マイクロコントローラ技術情報

技術通知 78K0/LC3, 78K0/LD3, 78K0/LE3, 78K0/LF3用 インサーキット・エミュレータ QB-78K0LX3 使用制限事項の件				発行番号		ZBG-CD-08-0032号		1 / 2		
				発行日		2008年8月4日				
				発行部門		NEC エレクトロニクス株式会社 マイクロコンピュータ事業本部 汎用マイコンシステム事業部 開発ツールソリューショングループ				
文書分類		○	使用制限事項	バージョンアップ		ドキュメント誤記訂正 (正誤表)			その他	
関連資料		QB-78K0LX3 ユーザーズ・マニュアル						資料番号: U18511JJ2V0UM00		
		QB-78K0LX3 (管理記号 A, B, C, D) 使用上の留意点						資料番号: ZUD-CD-07-0207

LCD用の出力の正常な場合と不正の場合

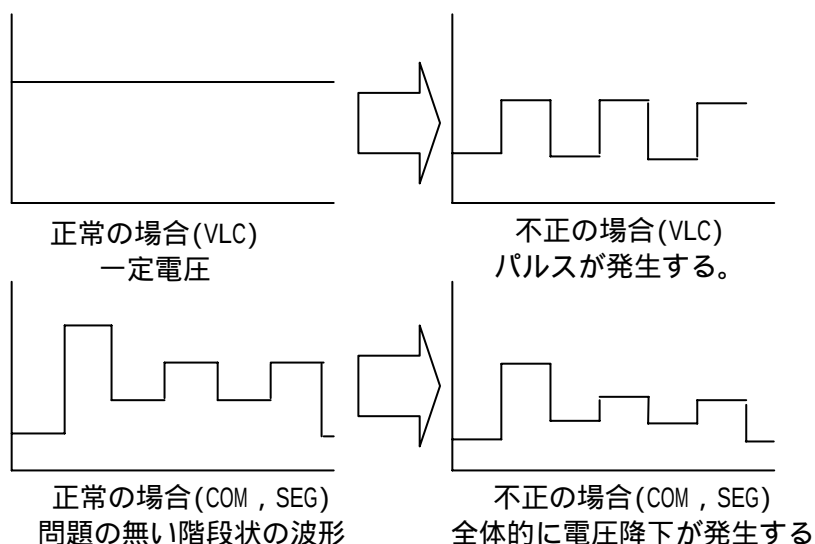
No.9 特定の EA 使用時における LCD 出力の制限事項

【内 容】QB-52GB-EA-03T または QB-48GA-EA-03T を QB-78K0LX3 と接続した場合、LCD 用の出力 (VLC, COM, SEG) が電圧降下を起こすことがあります。

【改善策】QB-52GB-EA-03T または QB-48GA-EA-03T を 1 版 → 2 版にバージョンアップすることで修正されます。

EA のバージョンについては下図を参照してください。
